## **Autorité environnementale**

**Avis délibéré de l'Autorité environnementale**  
concernant le schéma d'ensemble du réseau public  
de transport du Grand Paris

n° Ae : 2010-31

**Avis adopté lors de la séance du 26 août 2010** - d'enregistrement : n° 007393-01

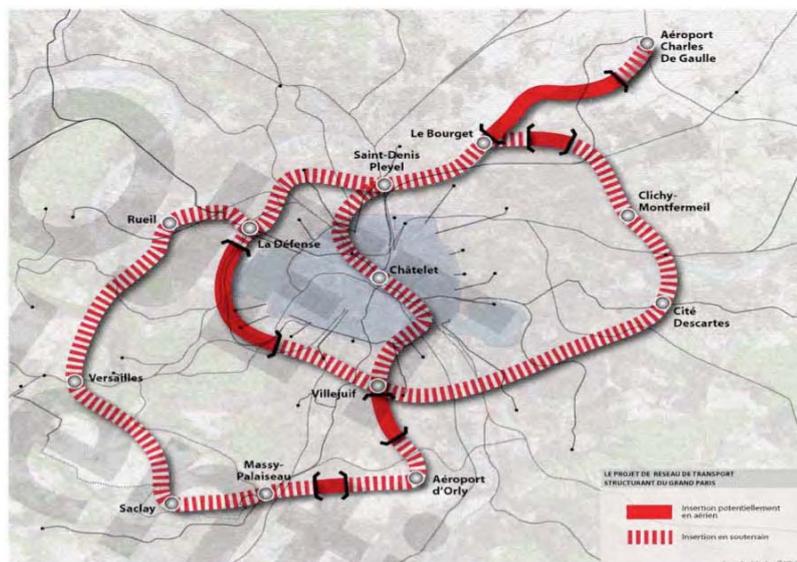
La carte ci-dessus, extraite du dossier de débat p. 138, comme la présentation faite des deux tracés au § 2.1.5 du dossier de débat, fait apparaître que le projet Arc Express, de portée géographique plus réduite, recoupe assez largement le schéma du Grand Paris pour les deux tronçons prioritaires de l'Arc nord (joignant le pôle Nanterre-La Défense à La Plaine-Saint-Denis) et de l'Arc sud (joignant Issy-les-Moulineaux/Meudon à Champigny).

Sous réserve d'indications différentes qui figureraient dans le dossier Arc Express, la seule différence significative sur ces deux tronçons porterait sur le nombre de gares, celles-ci étant distantes d'environ 1 à 1,5 km dans le projet Arc Express, alors qu'elles le seraient de 2 à 2,5 km sur ces tronçons du réseau du Grand Paris<sup>12</sup>.

*L'AE recommande que le maître d'ouvrage présente lors du débat public, conformément aux prescriptions de la directive 2001/42/CE sur la comparaison du programme avec d'autres "solutions de substitution raisonnables" les avantages et inconvénients respectifs de ces options différentes concernant le nombre de gares, sur les tronçons concernés.*

*De même, les éléments de choix relatifs aux deux options significativement différentes que constituent le tracé est du projet Arc Express, à proximité de Paris, et le tracé est du réseau du Grand Paris (par Le Bourget, Clichy-sous-bois, Montfermeil, Champs-sur-Marne), devraient être explicités dans le débat, avec les éléments de convergence possibles entre ces options.*

<sup>11</sup> Issue du dossier de débat, § 2.3 p. 149

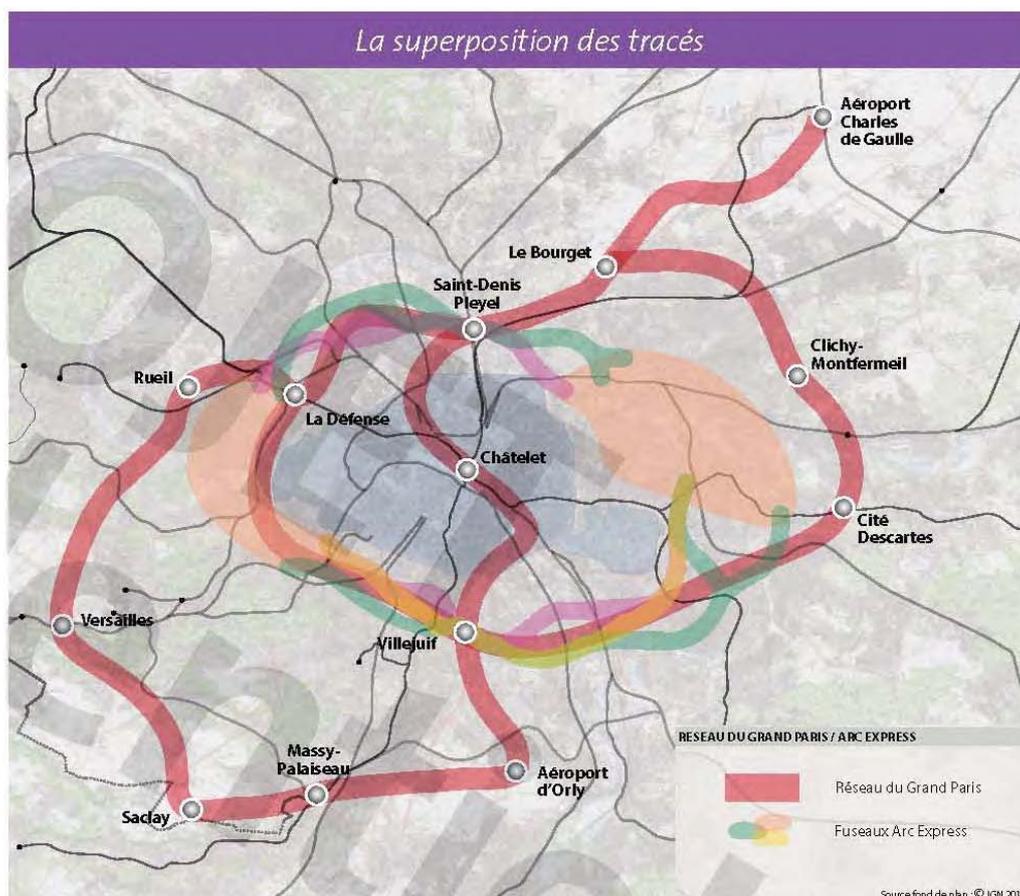
La carte ci-jointe<sup>11</sup> indique en tireté rouge les portions de tracé que le maître d'ouvrage considère comme obligatoirement en souterrain, et en rouge continu celles qui peuvent selon lui être potentiellement en aérien, soit environ 20 km sur un total de 164 km.

***La comparaison qualitative entre les deux modes de tracé donnée au § 2.3 du dossier de débat mériterait d'être complétée lors du débat public par des indications plus précises, notamment en matière de coût (il est simplement dit dans le dossier, p. 149, qu'une infrastructure aérienne "peut s'avérer moins onéreuse").***
